BOLLEBYGDS  
KOMMUN

# SAMRÅDSREDOGÖRELSE

## Detaljplan för Låddekärrsbu 1:11 m.fl.

Upprättad 2024-06-27  
KS2024/189  
Plan- och bygglagen (SFS§2010:900)  
Standardförfarande

##### SKALA SAKNAS PÅ PLANKARTAN

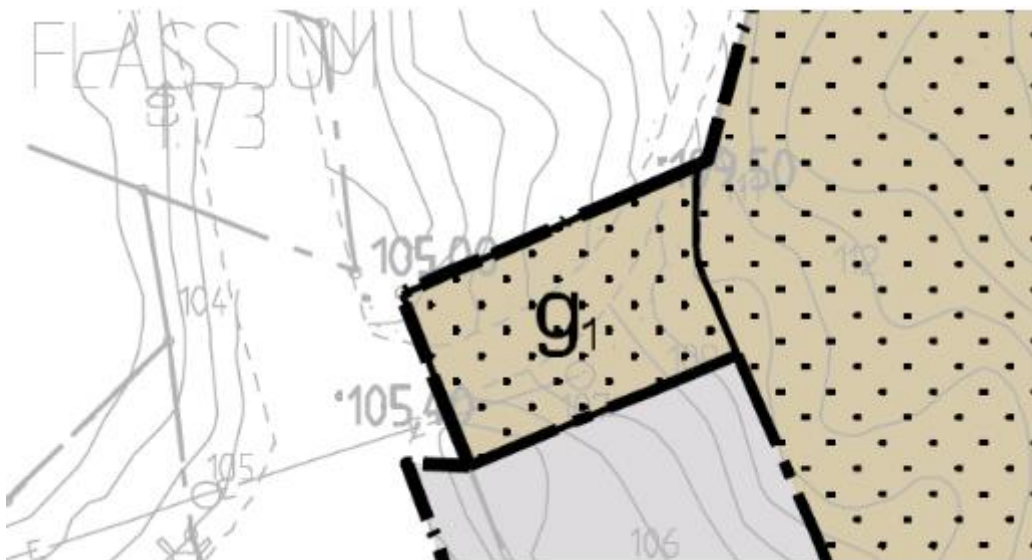
På plankartan finns det inte angivet i vilken skala som kartan är redovisad. Detta bör anges. På plankartan bör det även vara angivet vilket utskriftsformat som ska användas för att den angivna skalan ska stämma.

Plankartan har förtydligats enligt Lantmäteriets synpunkter.
